nota van inlichtingen

Besteknummer.: P-2002017-P-010-61

Titel: "Aanpassen Gebouw Beheers Systemen (GBS) MPA Alphen, Vliegbasis
Gilze-Rijen en KMA Breda (Siemens)

Op: 2 december 2013

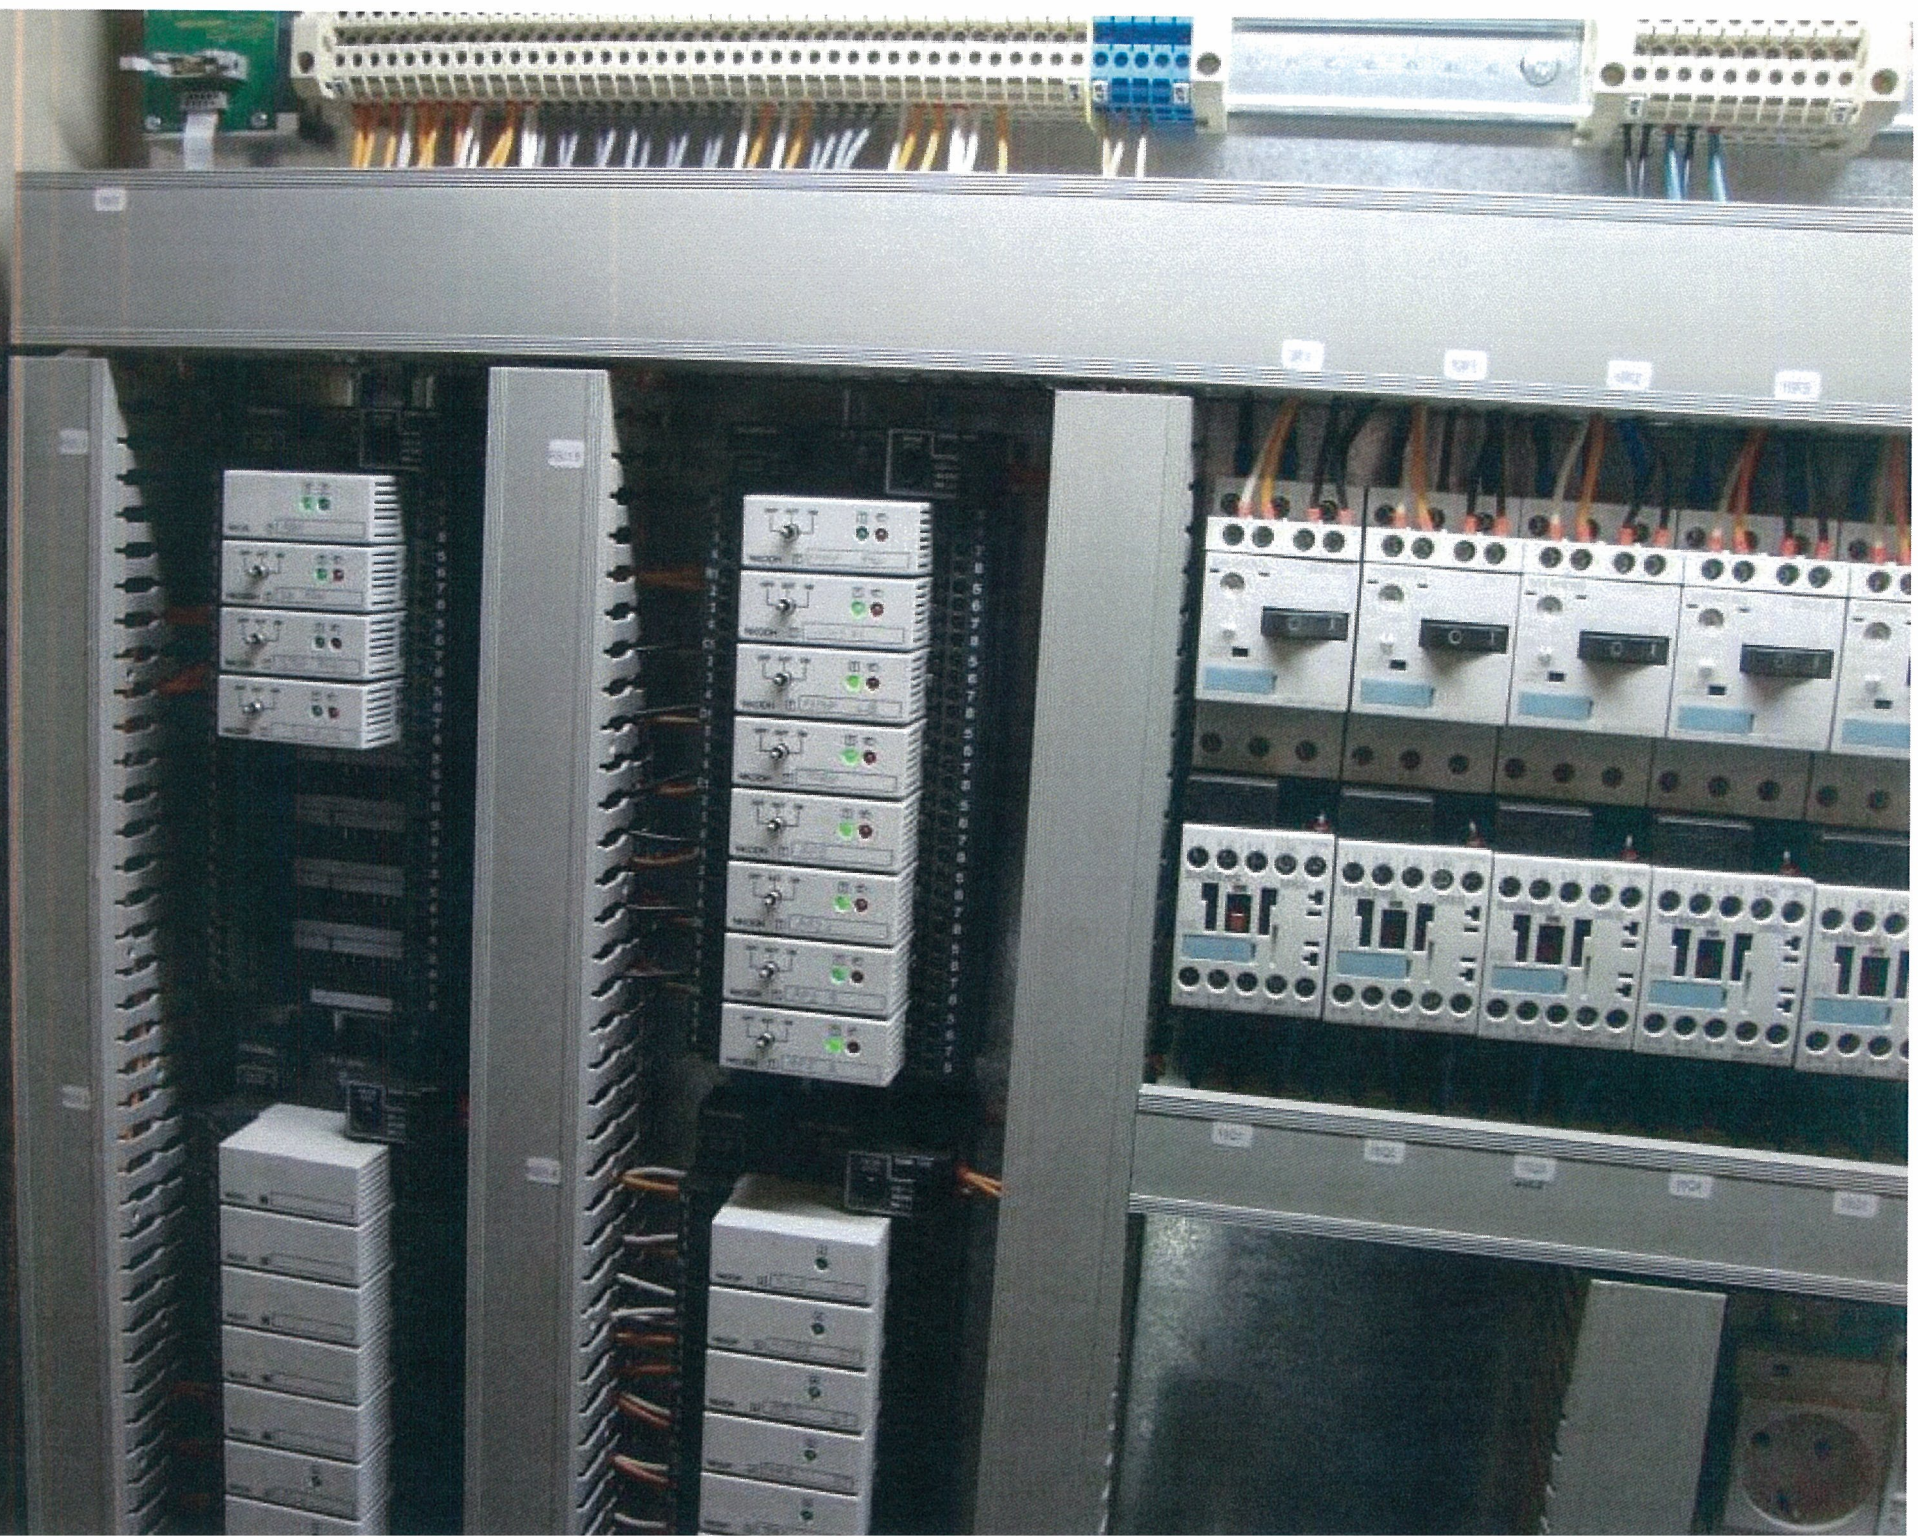
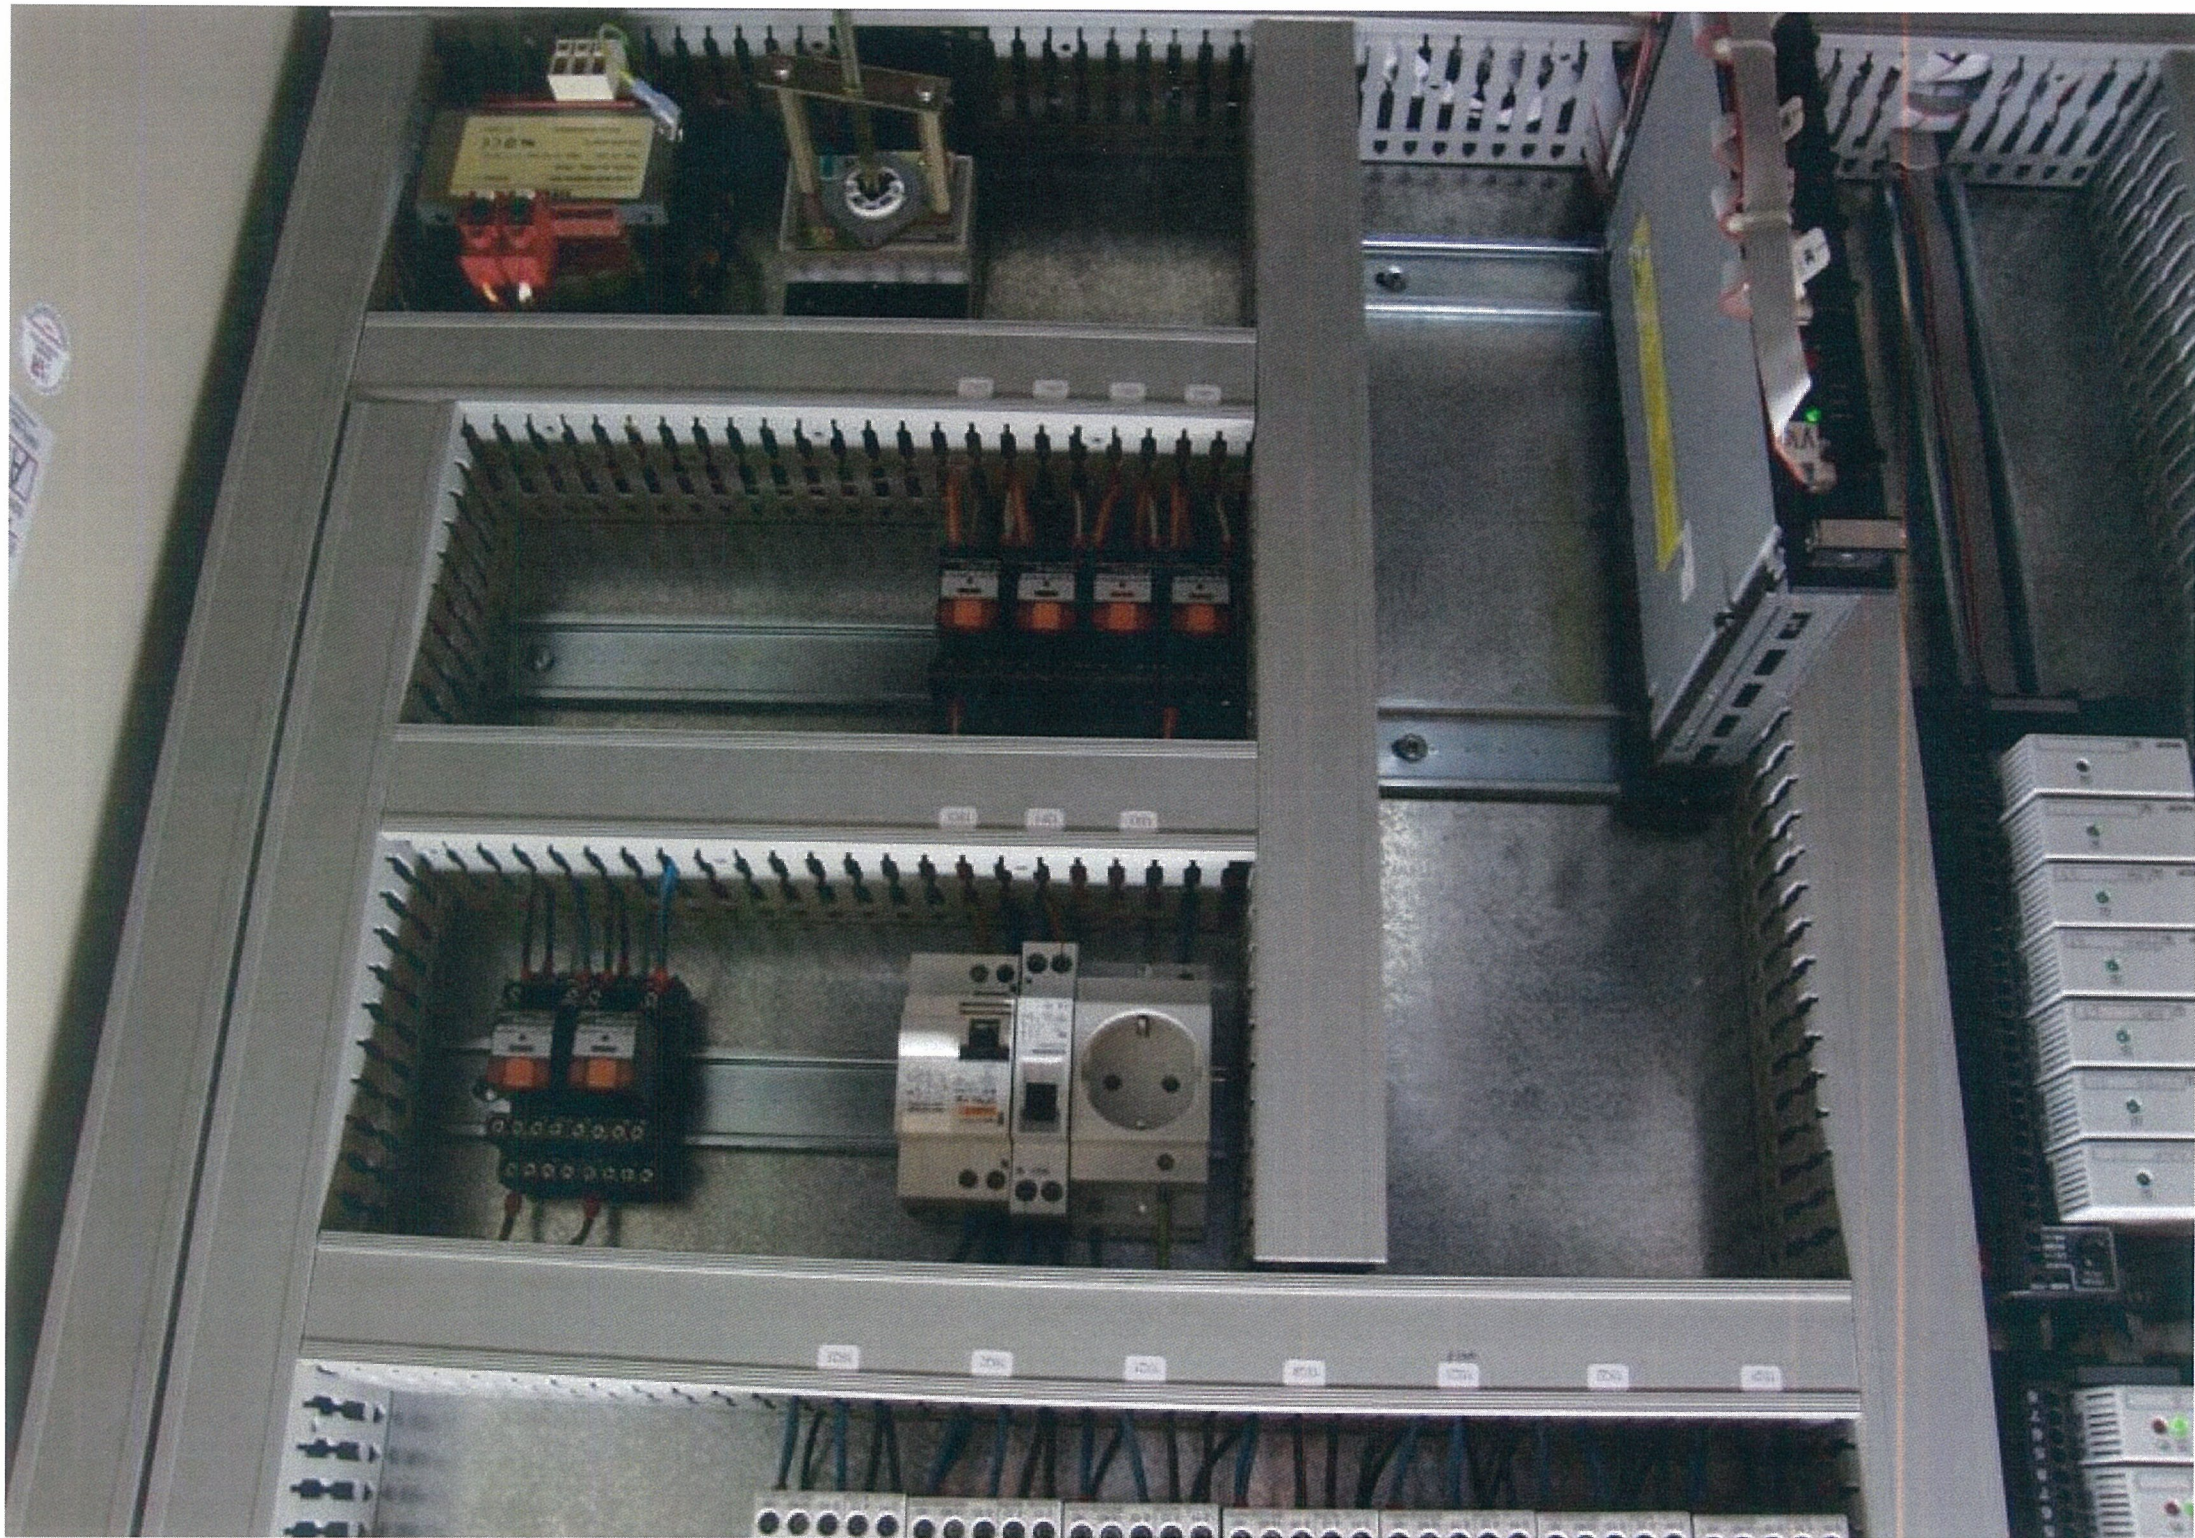
31. Vraag: 68.11.10-b, bladzijde 49; Vliegbasis Gilze-Rijen - gebouw 107; Graag ontvangen wij foto's van de technische

ruimte. Deze was ten tijde van de rondgang niet toegankelijk.

53. Vraag: Graag ontvangen wij kwalitatief betere foto's van de regelkast Vlieg Basis Gilze-Rijen, gebouw 107. Deze kast hebben wij tijdens de schouw niet kunnen opnemen.

Antwoord: als bijlage toegevoegd.

Antwoord: zie antwoord vraag 31.
